DICTAMEN SOBRE EL PROYECTO PRESENTADO POR EL OBISPADO DE SEGORBE-CASTELLÓN PARA LA REHABILITACIÓN DE FACHADAS DE LA PARROQUIA DE SAN JUAN BAUTISTA

Dictamen que emite D. Ángel M. Pitarch Roig, Vice-director del Grado de Arquitectura Técnica de la Universitat Jaume I, Arquitecto, Arquitecto Técnico y Master en Conservación del Patrimonio Arquitectónico.

08. Anexo II - Estratigrafía

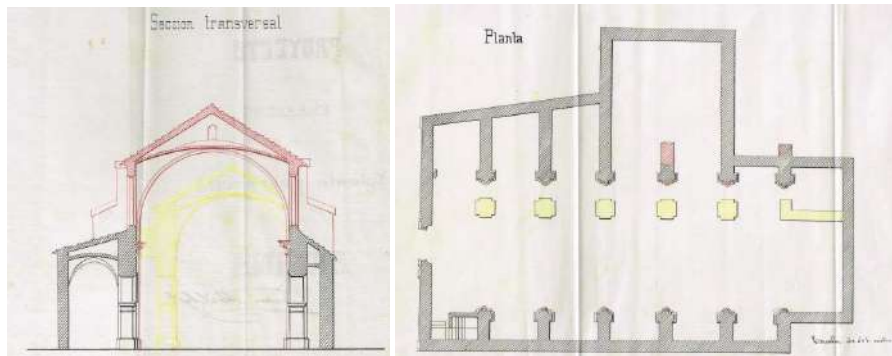
En dicho alzamiento se diferencian hasta VII fases diferentes:

- La Fase I corresponde al muro original realizado con mampostería ordinaria de tamaño medio o pequeño tomada con ripios y mortero. Según dicho informe esta fase “probablement correspon a les úniques restes conservades del temple primitiu, anterior al segle XVII, amb entrada lateral, per la segona navada, com és habitual alstemplesgòtics...” a los únicos restos conservados del templo primitivo, con entrada lateral, por el segundo

- La Fase II corresponde a la ampliación del muro y la creación de los contrafuertes. Según dicho informe “Potser aquesta fase corresponga a la construcció de l'església barroca.”

- La Fase III corresponde la reconstrucción de la parte de las fases I y II de la primera crujía
- La Fase IV según dicho informe corresponde a la construcción de la actual iglesia, en 1894 en la que se tapien algunas ventanas.

- La Fase V corresponde a la reparación que a mediados del siglo pasado revistió el muro con mortero de cemento
- La Fase VI corresponde a la obra actual, repicado y rejuntado de la mampostería en parte del muro.

Fachada norte, representación de las diferentes fases.

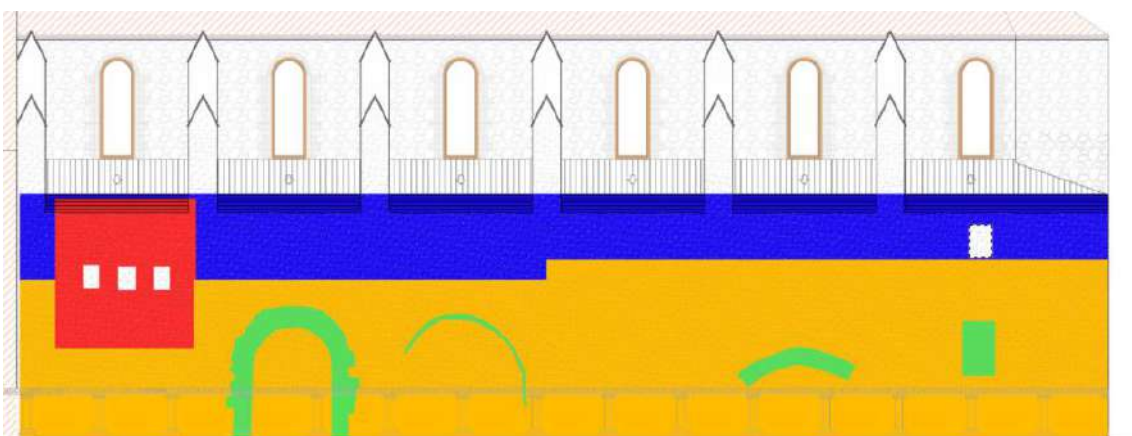
En naranja se representa la zona del muro denominada **Fase I** en el estudio estratigráfico correspondiente al muro original realizado con mampostería ordinaria de tamaño medio o pequeño de diferente composición, con ripios y mortero.

Dentro de este muro se aprecian cuatro elementos singulares, indicados en verde, que pueden haberse realizado en diferentes momentos y que merecen un análisis más detallado: el denominado arco de medio punto, el arco ojival, el arco de descarga y la ventana saetera

En azul se representa la denominada **Fase II** correspondiente a la ampliación del muro y la creación de los contrafuertes, en ambos casos sobre la fábrica de mampostería existente.

En rojo se indica el elemento principal de la **Fase III** correspondiente a la reconstrucción de parte de las fases I y II de la primera crujía, mediante fábrica de ladrillo macizo, así como el tapado de algunos huecos con fábrica de ladrillo. Según el informe estratigráfico esta fase se puede atribuirse a las reparaciones tras las Guerras Carlistas o la Guerra del Francés.

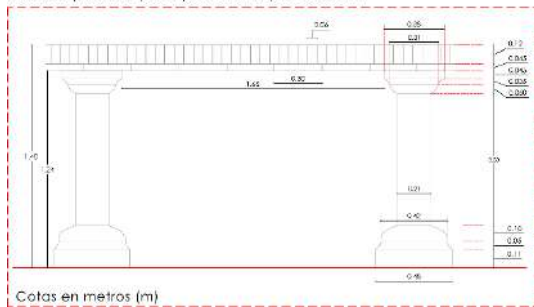
La comparación de la geometría de estos elementos con los planos del proyecto de Juan

Abril de 1894 permite deducir que tanto los contrafuertes de sillería como posiblemente los muros de mampostería ya existían antes de la ampliación definida en este proyecto.
